改善箇所説明図

改善内容

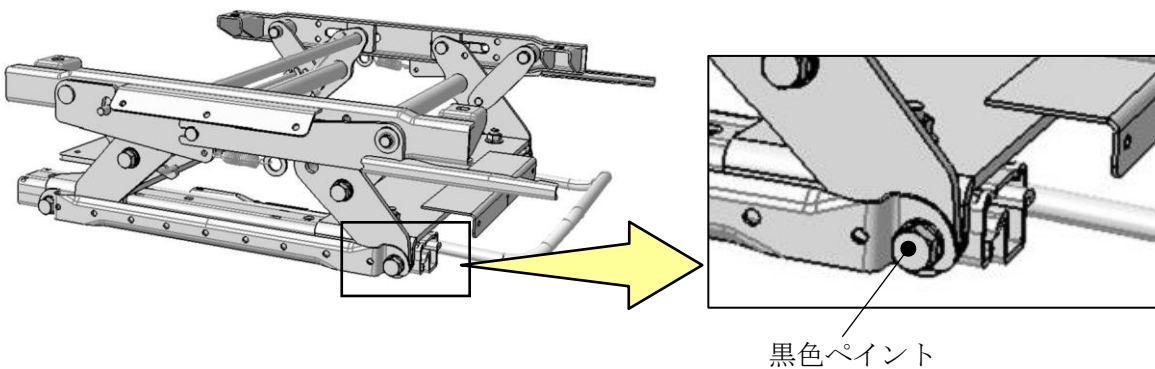
ホイールクレーンの座席において、シートアジャスタの組立作業が不適切なため、ボルトの締付トルクが不足しているものがある。そのため、そのままの状態で使用を続けると、走行振動等によりボルトが外れ、シートにガタつきが発生するおそれがある。

全車両、当該ボルトを点検し、規定トルクで締付けを行う。

識別：ボルトへ黒色ペイントを行う。
